**ASUNTO: POSIBLE AFECTACION POLIZA No. 360 – 47 - 994000024683  
Anexo 4. CT 440 DE 2022. CONSORCIO ESARMA GROUP, NIT  
901.664.137-8**

El presente informe busca presentar una valoración técnica preliminar del proyecto construido, utilizando como referencia de inspección los planos arquitectónicos y estructurales del proyecto de Montaje de Modulo 7 de la sede Funza del Archivo General de la nación. La información aquí utilizada se ajusta a la información publicada por parte del Archivo General de la Nación en SECOP II en el link del proceso. Se recomienda realizar un estudio de mayor alcance que involucre caracterización de materiales, cuantificación de cantidades ejecutadas y análisis jurídico del contrato.

EL OBJETO DE LA PRESENTE POLIZA ES GARANTIZAR EL PAGO DE LOS PERJUICIOS DERIVADOS DEL INCUMPLIMIENTO DE LAS OBLIGACIONES A CARGO DEL CONTRATISTA DERIVADAS DEL CONTRATO DE OBRA No. 440 DE 2022, REFERENTE A ADELANTAR LA OBRA PARA EL MONTAJE DE LA FASE 1 DEL MÓDULO 7, EN LA SEDE FUNZA DEL ARCHIVO GENERAL DE LA NACIÓN JORGE PALACIOS PRECIADO.

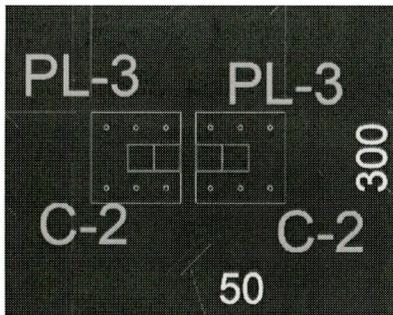
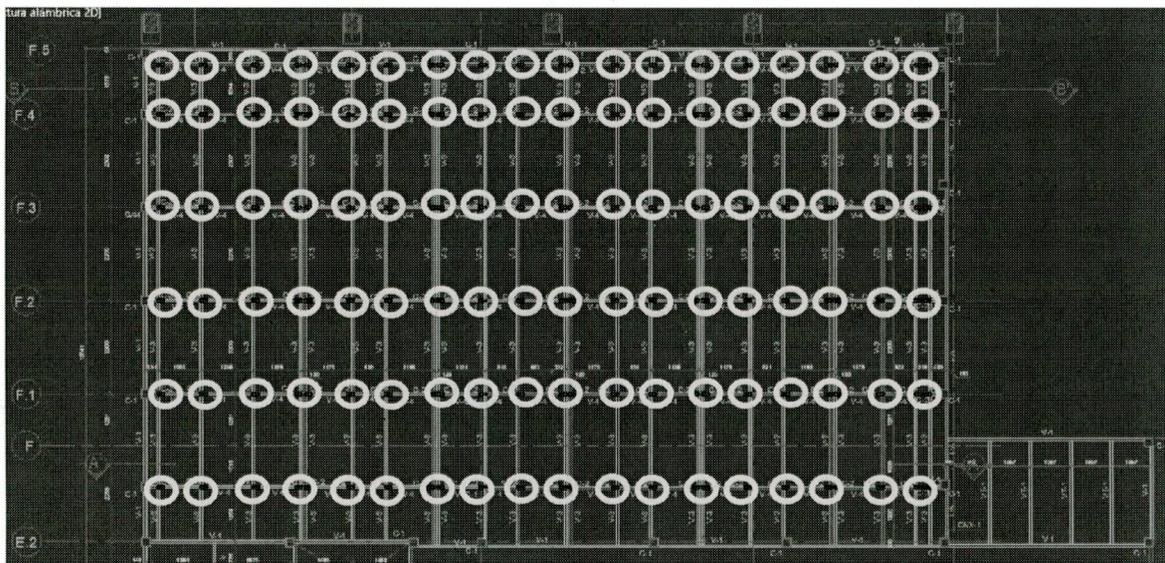
**Columnas C2.** Corresponde al elemento columna interna de la estantería conformado por 2 tubos cuadrados de dimensiones 90mmx90mmx2,5mm unidos mediante soldadura acorde a las condiciones definidas en el plano estructural del proyecto:

Estas columnas vienen soldadas a las pletinas PL-3 acorde a las especificaciones de los planos:

Este elemento transmite las cargas definidas en las memorias de cálculo, incluyendo las de archivo hacia la cimentación.

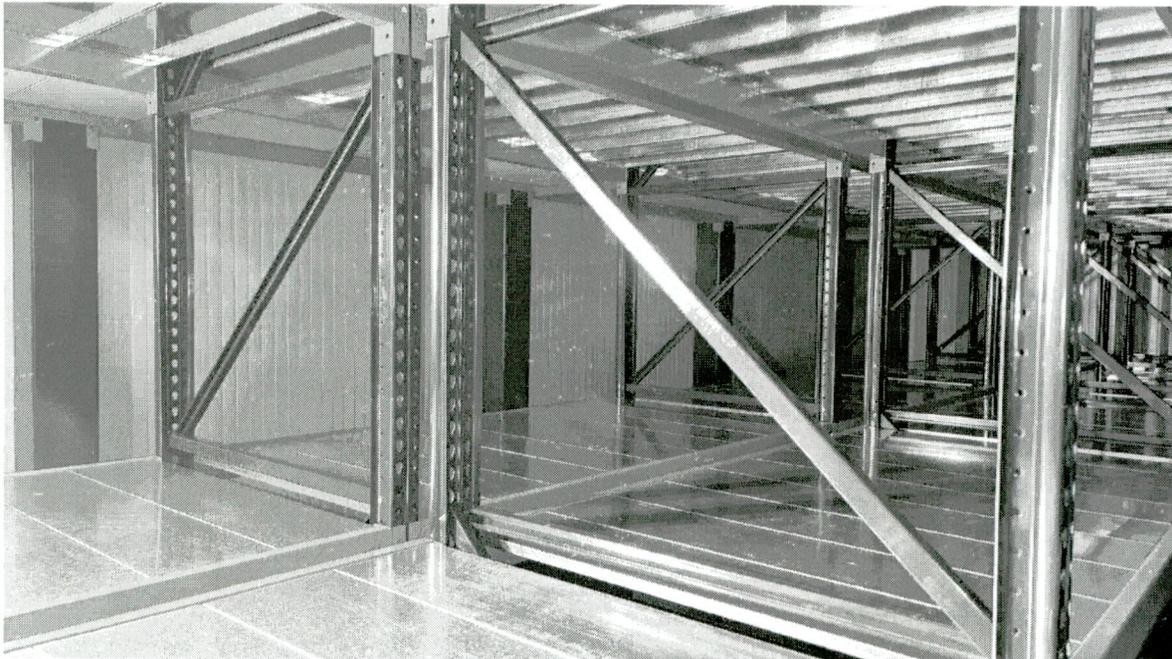
En la siguiente planta estructural del nivel 3 del modulo 7 se marcan en círculos de color amarillo las columnas C2 que no se encuentran instaladas en el proyecto:

En la ubicación de las columnas C2 se encuentra una perflería de sección abierta que no cumple con la inercia, sección, o configuración definida en el diseño estructural.

No se encuentra en el expediente contractual observación alguna sobre este particular por parte de la interventoría del contrato.

2. Dado que el proyecto no cuenta con columnas internas (perfiles C2) contractuales y que en su reemplazo se colocaron perfiles con características técnicas que difieren significativamente en forma (compacidad), inercia de sección, material y configuración de ensamblaje considero necesario desmontar las instaladas y posicionar los perfiles contractuales.

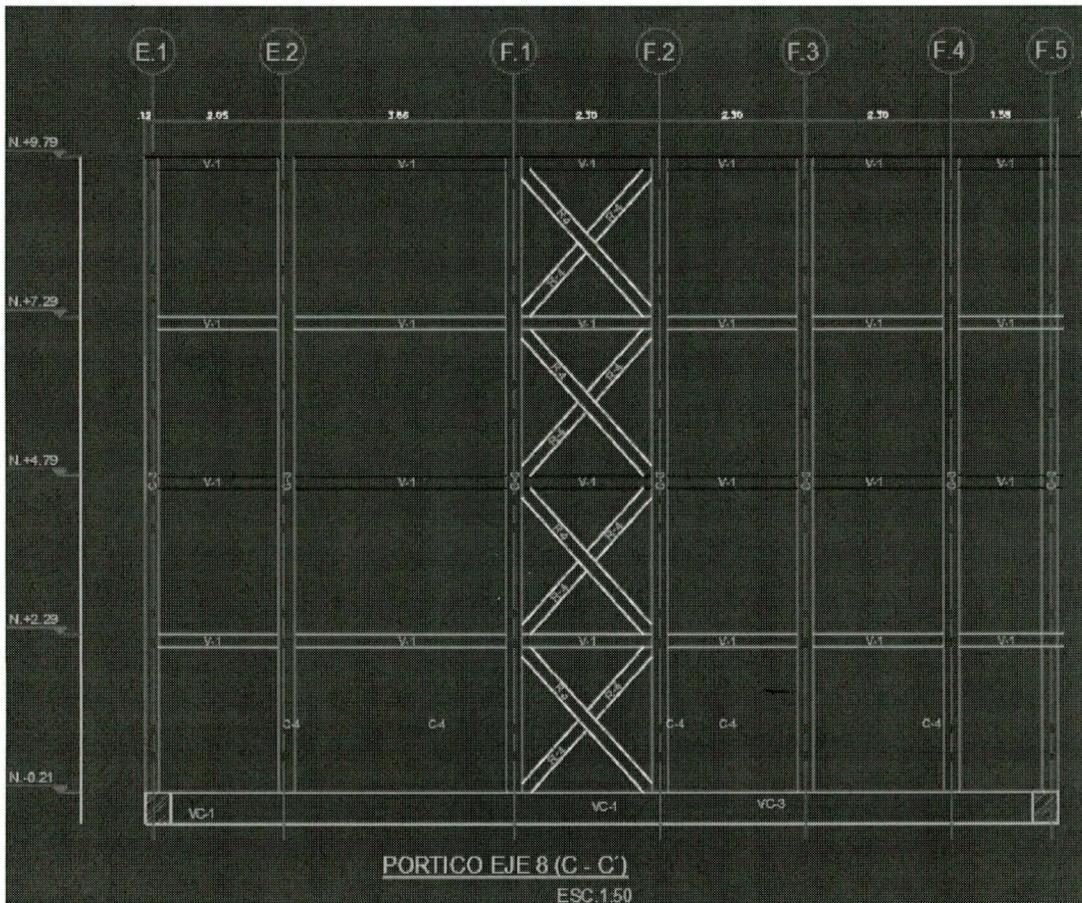
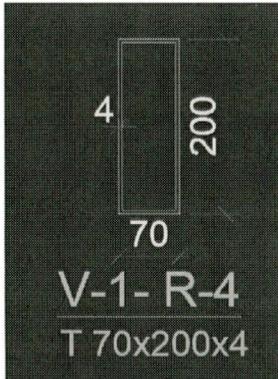
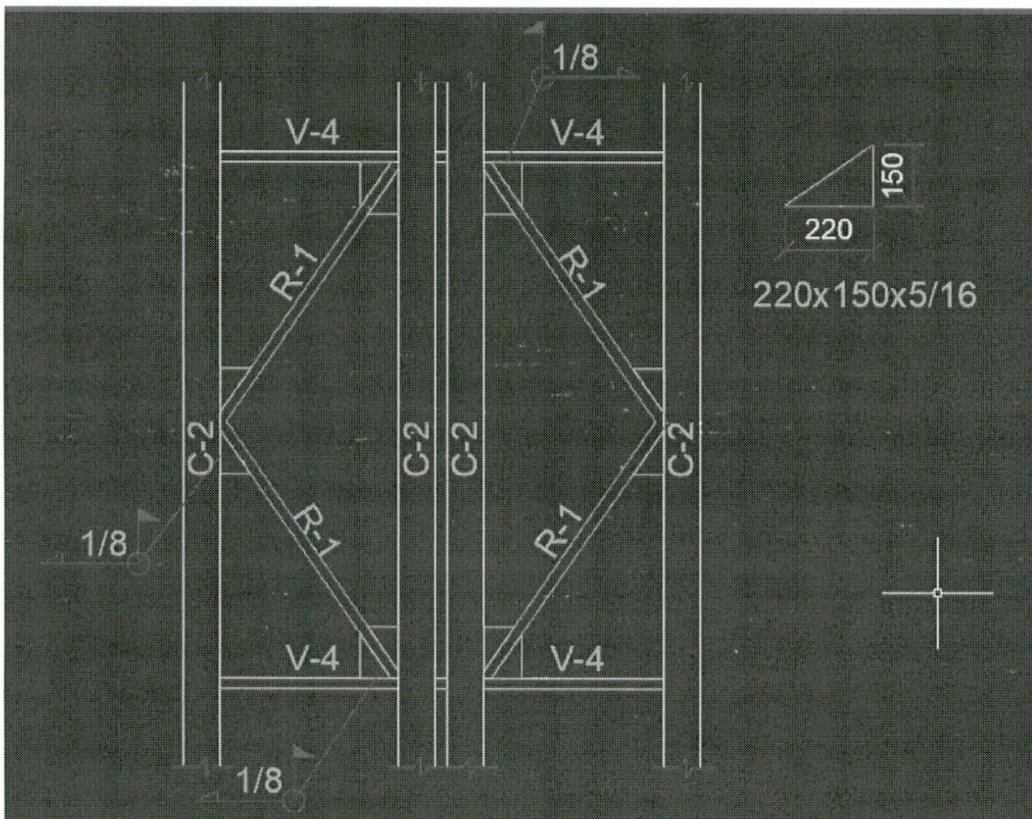
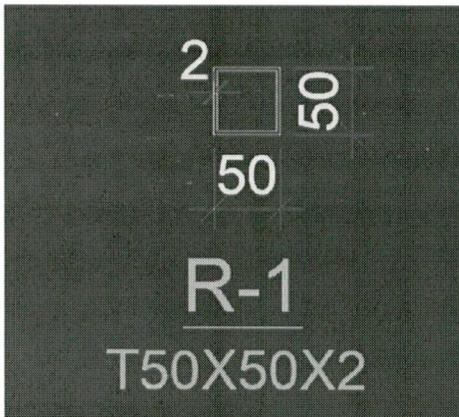
**Arriostramiento.** Hay 2 referencias de riostras que no se encontraron en la estructura, las R1 y las R4:

Las riostras R4 son perfiles rectangulares de 200mmx70mmx4mm, se encuentran en los planos en los ejes 8 y 12, pero en la implantación del proyecto estas no se encuentran instaladas.

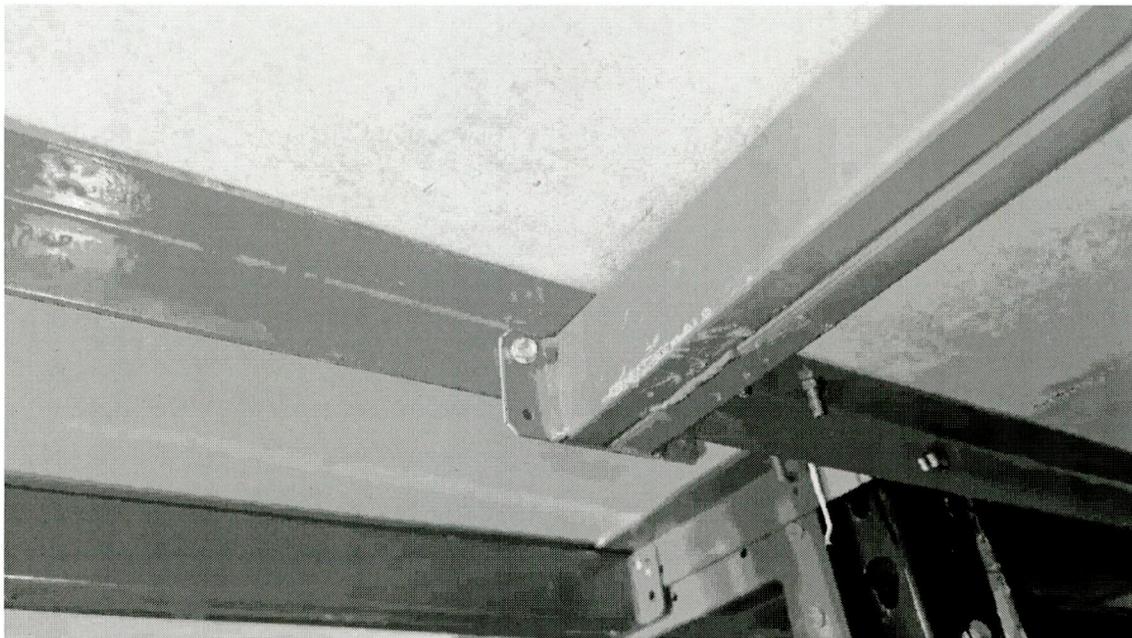
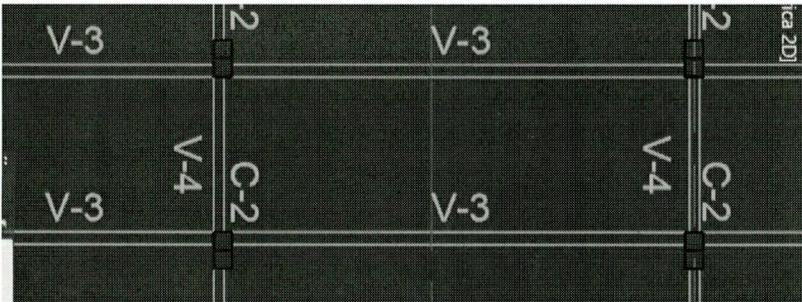
Las riostras R1, corresponden a los arriostramientos entre los perfiles C2, de sección 50mmx50mmx2mm, soldada con cartelas de sección triangular a las C2 y vigas V4. Igual que en el caso de las columnas C2 y R4, no se encontraron estos elementos en la estructura instalada.

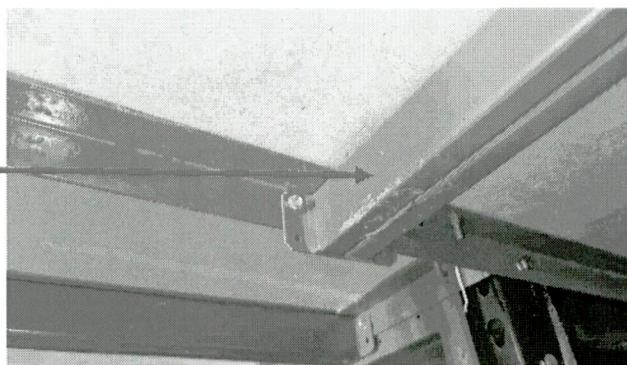
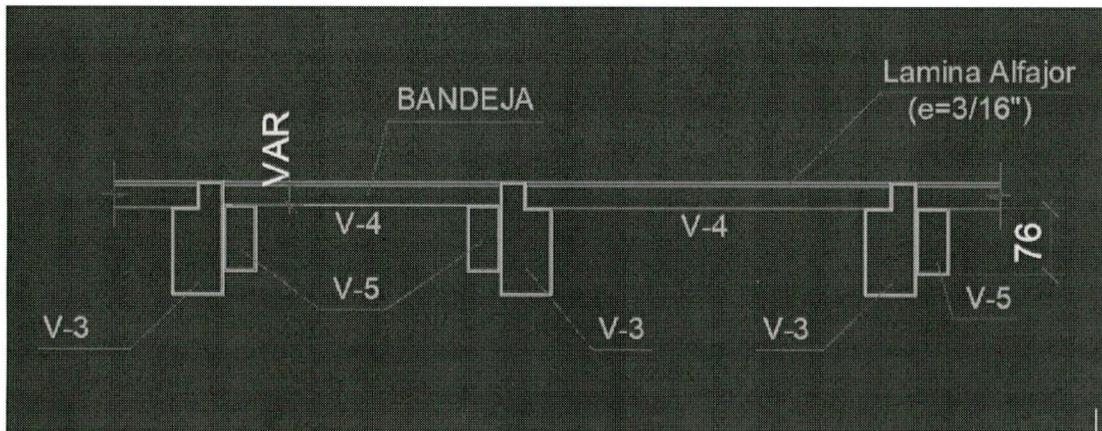
**Estructuras de piso:** el sistema de soporte para la circulación de carga de archivos y de personas lo conforma un entramado de vigas V1, V3 y V4 ensambladas a las columnas acorde a la definición técnica mostrada en los planos estructurales del proyecto:

Se evidencia que el perfil V4 fue reemplazado por un ángulo, de igual forma fueron reemplazados los perfiles V3 y V1. Del perfil V3 se señala que debía tener una forma especial para facilitar la instalación del piso:

Es decir, la viga V3 tenía una sección destijrada de 30mmx30mm, para dar espacio a la instalación de la viga V4 de 25mmx25mm y quedando 5mm para la instalación de la lámina de alfajor, la cual se soldaba, en vez ello se instaló una configuración de materiales que no concuerda con el diseño del proyecto, como consecuencia de ello se aprecian deformaciones excesivas en la circulación de los diferentes niveles del modulo 7, generando una condición insegura de operación.

3. Los pisos de circulación instalados no corresponden con la configuración definida por el diseñador estructural del proyecto, reduciendo las secciones de soporte originalmente definidas en el proyecto. Eliminando elementos críticos como lo eran las vigas especificadas V3-V5 que eran las encargadas de recibir la carga de piso y archivo. Por lo tanto, se considera necesario el desmonte de la totalidad de los pisos e instalación de los pisos considerando la perfilera definida en los planos del proyecto.

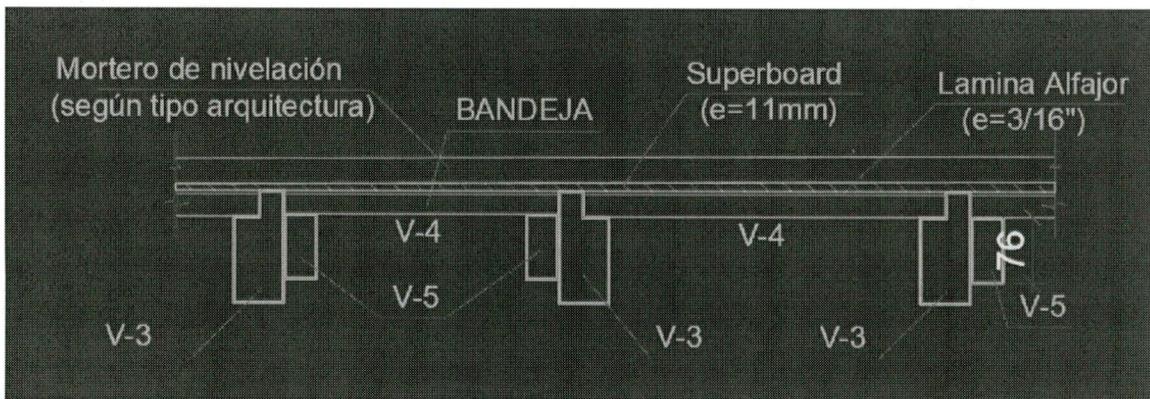
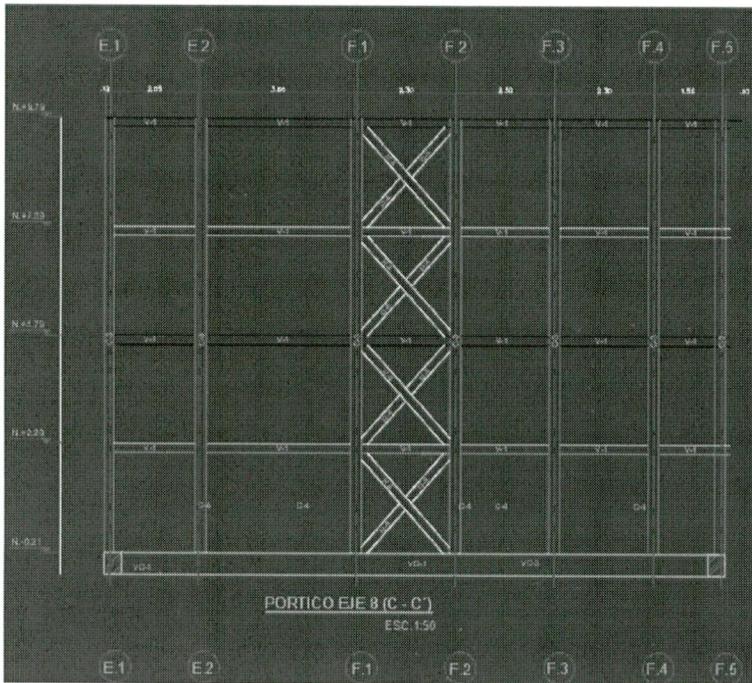
**Piso de cubierta.** Igual que en el caso de los pisos de circulación no se cumplió con el armado de vigas que permita una adecuada modulación de pisos, no se encontraron las vigas V3, V3 y V5:

**Columnas de confinamiento exterior eje E.1.** Las columnas de este eje no se elevaron hasta su altura arquitectónica, ver pórtico eje 8 (C-C') ni se instalaron las vigas que cerraban dicho pórtico hacia el módulo 7 (eje E.2)

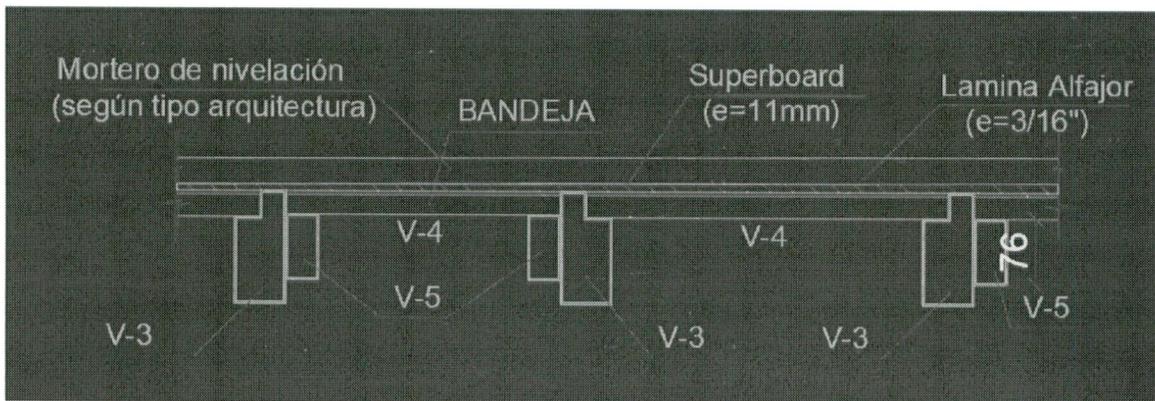
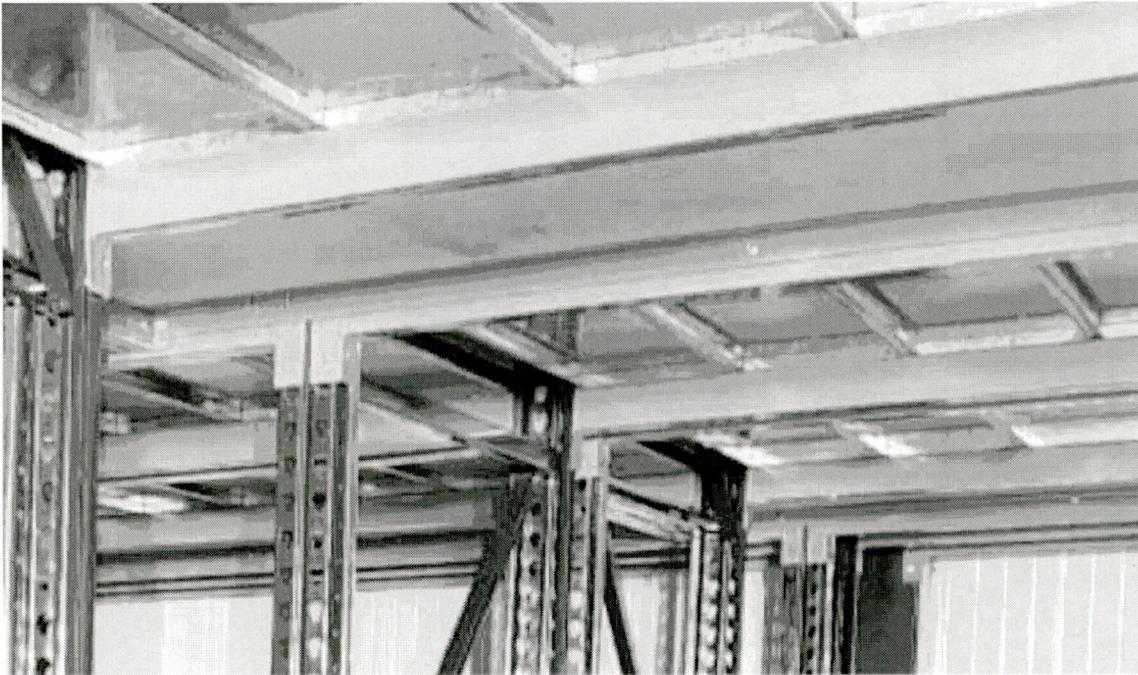
**Vigas V5.** Acorde al plano estructural las vigas V5 a nivel de piso son las encargadas de soportar las bandejas de archivo

No se encontraron las vigas V5 en el proyecto implementado y por lo tanto no se cumplió la configuración V3-V5 que permitía la instalación de bandejas y piso de archivo, en vez de ello se instaló un perfil de soporte de bandeja (no se encuentra en los planos) y un ángulo para el soporte del piso.

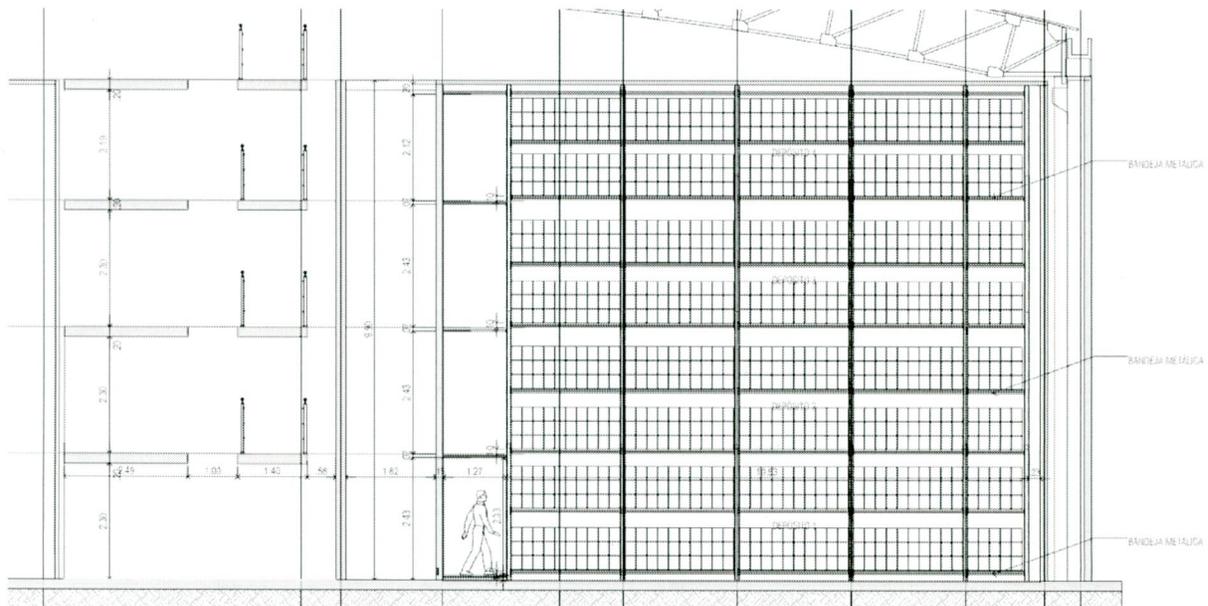
2. **ARQUITECTURA:** La arquitectura del modulo 7 describe las condiciones de implantación de dicha estructura en concordancia con las estructuras existentes:

- Los niveles de almacenamiento deberán estar a 10 cm con respecto al nivel del piso.
- El nivel del piso corresponde con el nivel de circulación de la pasarela de circulación que actualmente se encuentra construido, ver plano AGN-ARQ-150720-V16 FN-9, en la imagen inferior se muestra en línea de color **ROJO** la demarcación clara de nivelación elaborada por parte del arquitecto diseñador del proyecto.

4. No se cumplieron los requerimientos de niveles de instalación lo cual afecta directamente la articulación del movimiento de personas de carga de archivo desde y hacia los depósitos del módulo 7.
